**Projet de centrales photovoltaïques  
sur la commune de LABRIT (40)**

**Avis de l'autorité administrative de l'État  
compétente en matière d'environnement**  
(article L122-1 et suivants du code de l'environnement)

Avis 2015 – 119

Localisation du projet :	commune de LABRIT (40) – lieu-dit « moto cross »
Demandeur :	Clos Dou Peys 2
Procédure principale :	permis de construire
Autorité décisionnelle :	préfet des Landes
Date de saisine de l'autorité environnementale :	6 novembre 2015
Date de réception de la contribution du préfet de département :	6 novembre 2015
Date de l'avis de l'agence régionale de santé :	21 septembre 2015

Carte de localisation du périmètre d'étude (extrait de l'étude d'impact)

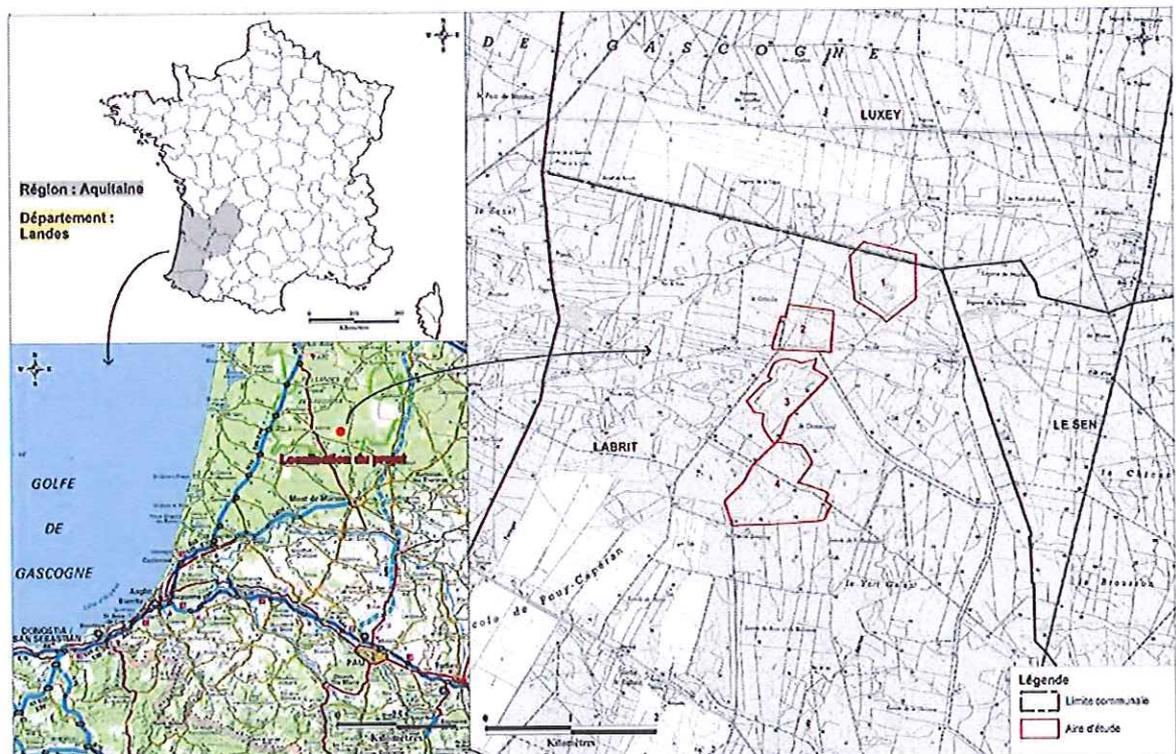
*Nota : au final, seules les aires d'études n°2 et n°3 sont retenues par le pétitionnaire pour l'implantation de centrales photovoltaïques*
